**REGIONALNY DYREKTOR
OCHRONY ŚRODOWISKA
W BYDGOSZCZY**

WOO.4220.753.2022.MD1.3

POSTANOWIENIE

- I. Wyrażam opinię, że dla planowanego przedsięwzięcia polegającego na budowie farmy fotowoltaicznej na działce 3/7 obręb Krąplewice, gmina Jeżewo, powiat świecki, województwo kujawsko - pomorskie, nie istnieje konieczność przeprowadzenia oceny oddziaływania na środowisko.
- II. Zgodnie z treścią art. 64 ust. 3a uouioś wskazuję:
 1. Istotne warunki korzystania ze środowiska w fazie realizacji i eksploatacji lub użytkowania przedsięwzięcia, ze szczególnym uwzględnieniem konieczności ochrony cennych wartości przyrodniczych, zasobów naturalnych i zabytków oraz ograniczenia uciążliwości dla terenów sąsiednich, w tym:

Rysunek 1. Plan nasadzeń zieleni izolacyjnej (zielona linia).

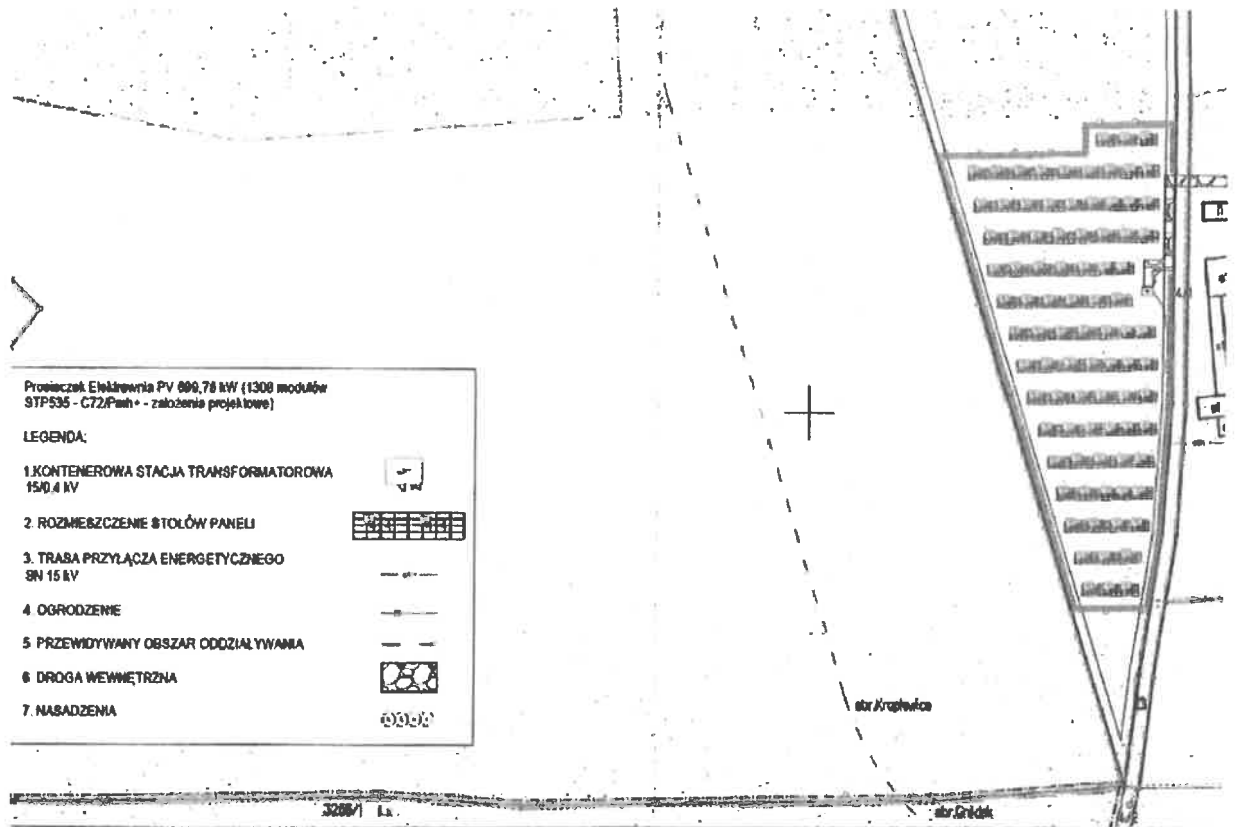
- 6) Wprowadzić nasadzenia drzew i krzewów wzdłuż ogrodzenia inwestycji (zgodnie z poniższym rysunkiem). Do nasadzeń stosować rodzime gatunki krzewów, np. jałowiec pospolity, dereń świdwa, bez czarny, tarnina, głóg, szakłak pospolity, trzmielina, kruszyna pospolita, leszczyna pospolita, czeremcha zwyczajna, głóg jednoszyjkowy, bez koralowy, kalina koralowa, berberys zwyczajny. Ewentualne przycinanie drzew i krzewów prowadzić poza okresem lęgowym ptaków przypadającym w terminie od 1 marca do 31 sierpnia lub w dowolnym terminie po potwierdzeniu maksymalnie na 2 dni przed przycięciem przez specjalistę przyrodnika braku aktywnych lęgów ptaków oraz rozrodu zwierząt w obrębie krzewów przeznaczonych do przycięcia:.
